To: 5.1.2e 5.1.2e 5.1.2e [5.1.2e @gelderland.nl]
Cc: 5.1.2e [5.1.2e @rheden.nl]
From: 5.1.2e
Sent: Wed 3/4/2026 11:10:17 AM
Subject: RE: Schetsontwerp bushalte N785 Beekhuizenseweg
Received: Wed 3/4/2026 11:10:00 AM

Van: 5.1.2e < 5.1.2e @gelderland.nl>
Verzonden: woensdag 25 februari 2026 09:38
Aan: 5.1.2e <5.1.2e @gelderland.nl>
CC: 5.1.2e < 5.1.2e @gelderland.nl>
Onderwerp: Schetsontwerp bushalte N785 Beekhuizenseweg
5.1.2e,
De ontwerper heeft een schetsontwerp gemaakt van een halte paar langs de Beekhuizenseweg nabij de Rotonde Zutphensestraatweg
Uitgangspunt is een verhoogd (18cm) perrongedeelte van minimaal 1,5m diep en 9m lang, en rekening houden met toegankelijkheid uitritten en locatie grote bomen.
Het inpassen op deze locatie is erg lastig gezien de uitritten en de grote bomen.
Er is een BEA uitgevraagd om in beeld te krijgen of graven en straatwerk aanbrengen rond de bomen uitvoerbaar is.
Verwacht dat halte noordzijde sowieso wel een knelpunt met de bomen gaat worden.
44701791 halte zuidzijde staat een klein boompje, hier lijkt mij wat meer speelruimte m.b.t. de afstand.

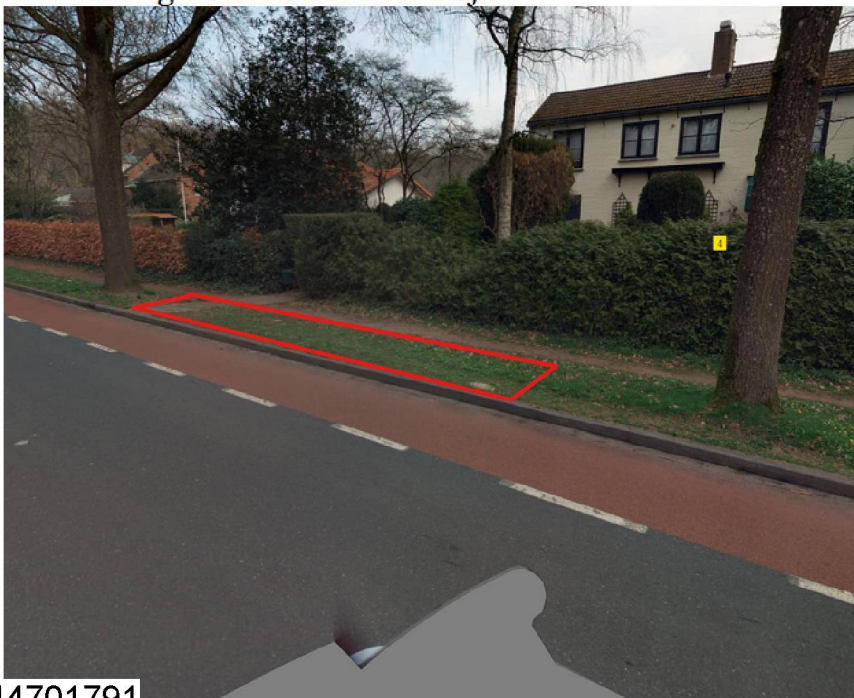
Zelf heb ik de volgende opmerkingen:

Kan de halte aan de zuidzijde niet iets meer richting de rotonde zodat het kleine boompje voor het halteperron komt en niet midden in de halte, dit lijkt mij namelijk hinderlijk voor het in en uitstappen en de toegankelijkheid.

Verder lijkt mij onder vermelde locatie t.h.v. van tandartspraktijk 2/2a het overwegen waard als maatwerk. (op deze locatie bij voorkeur ook een schets om in beeld te hebben wat mogelijk is)

Als maatwerk voor halte noordzijde zou deze locatie eventueel ook een optie zijn.
Voordeel is dat deze locatie buiten kroonprojecties van bomen is, en dicht bij de rotonde. (nadeel is dat deze dicht op uitritten zit/maatwerk)
